WYJAŚNIENIA TREŚCI SWZ /PYTANIA I ODPOWIEDZI/

L. dz. DZP-291-3076/1-632/2022

Kraków, dn. 24.08.2022 r.

W odpowiedzi na wniosek potencjalnych Wykonawców o wyjaśnienie treści SWZ w postępowaniu o udzielenie zamówienia publicznego nr DZP-291-3076/1/2022 pn. „**Zakup i dostawa wyposażenia laboratoryjnego dla Centrum Innowacji oraz Badań Prozdrowotnej i Bezpiecznej Żywności Uniwersytetu Rolniczego im. Hugona Kołłątaja w Krakowie**” Zamawiający – Uniwersytet Rolniczy im. Hugona Kołłątaja w Krakowie z siedzibą pod adresem: 31-120 Kraków, al. A. Mickiewicza 21, na podstawie art. 135 ust. 2 ustawy z dnia 11 września 2019 r. Prawo zamówień publicznych (t. j. Dz. U. z 2021 r., poz. 1129 ze zm.) udostępnia poniżej treść zapytań wraz z wyjaśnieniami.

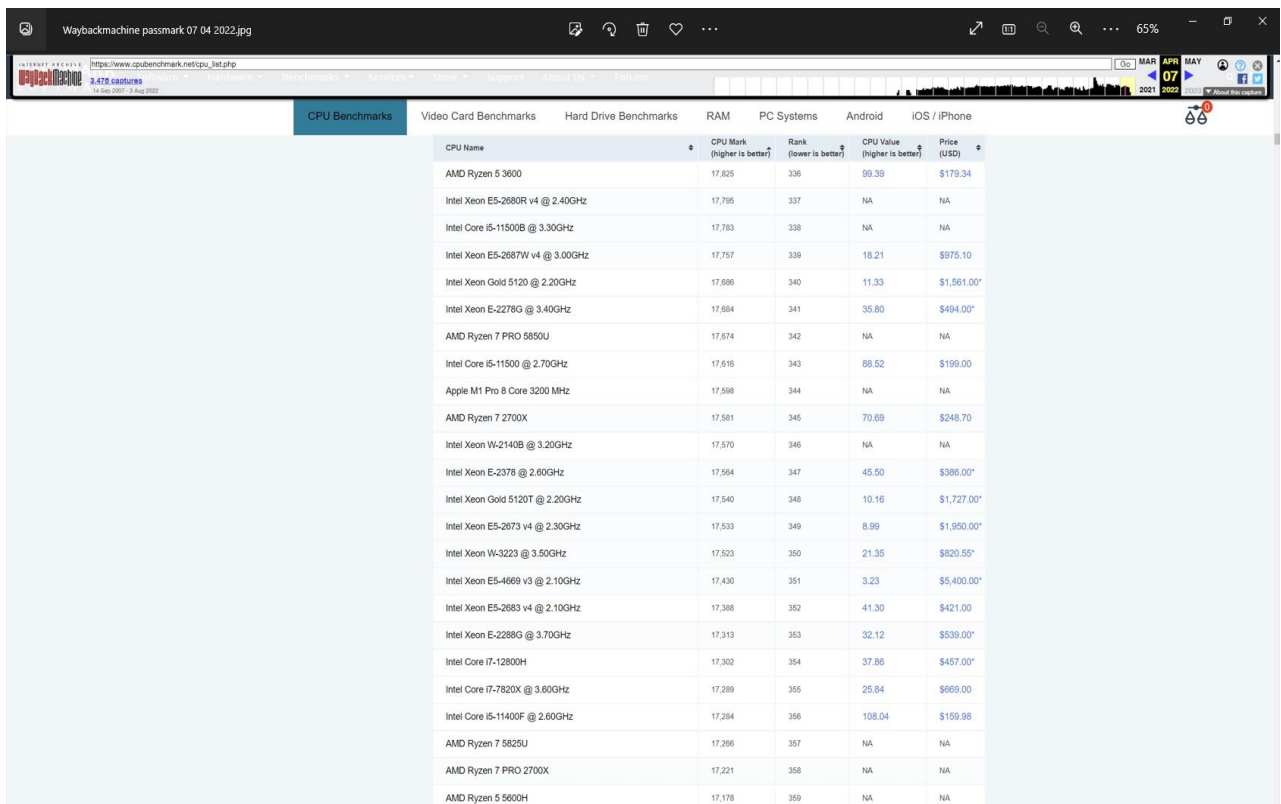
W załączniku nr „2.1 Parametry techniczne” w tabeli "ZADANIE NR 12. – SPEKTROFOTOMETR Z PRZYSTAWKĄ ODBICIOWĄ" Zamawiający jako poziom odniesienia wydajności obliczeniowej procesora komputerowego wskazuje określoną liczbę punktów w teście PassMark-CPU Mark "[...] pozwalający osiągnąć wynik w rankingu Passmark na poziomie co najmniej 17200 punktów (dane z dnia 07.04.2022 r.) https://www.cpubenchmark.net/cpu_list.php [...]" nie udostępniając wydruku tabeli ze średnimi wynikami testu PassMark-CPU z dnia 07.04.2022 r., która jest niezbędna do prawidłowego przygotowania konfiguracji i złożenia oferty. Wyniki punktacji PassMark-CPU Mark (<https://www.cpubenchmark.net/>) są wartościami średnimi wyliczonymi codziennie na podstawie jednostkowych pomiarów, przesłanych przez społeczność wykorzystującą oprogramowanie PassMark do oceny wydajności obliczeniowej procesorów. Każdego dnia wyniki średnie poszczególnych jednostek są inne (większa próba statystyczna), a firma PassMark obliczającą i publikującą wspomniane średnie wyniki na stronie <https://www.cpubenchmark.net/> nie przechowuje i nie udostępnia danych archiwalnych. Oficjalne stanowisko PassMark w tej sprawie : "We do not keep archives of the chart. The charts are updated automatically every night via scripts and the old charts are replaced. We

don't (or at least very rarely) benchmark CPUs ourselves for the CPU charts. Nearly all data in the charts comes from user submissions from our PerformanceTest software. The results are an average of all submissions. As such the more samples we get the more accurate the results become, whereas CPUs with only a few samples have less accurate results. [...]" Zwracamy się z prośbą do Zamawiającego o opublikowanie wydruku strony <https://www.cpubenchmark.net/> z dnia 04.07.2022 zawierający informacje których użył jako wartości odniesienia dla określenia wydajności obliczeniowej procesora. Brak tej informacji uniemożliwia złożenie rzetelnej oferty. Lub o zaakceptowanie jako dowód wydajności oferowanego procesora wydruku ze strony <https://www.cpubenchmark.net/> z dowolnego dnia trwania postępowania.

Poniżej zrzut ekranu ze strony PassMark z dnia 07.04.2022. Ponadto korzystając ze strony web.archive.org można zweryfikować snapshot strony PassMark ze wskazanego okresu.

Bezpośredni link do strony (do zrzutu z ekranu):

https://web.archive.org/web/20220407085006/https://www.cpubenchmark.net/cpu_list.php
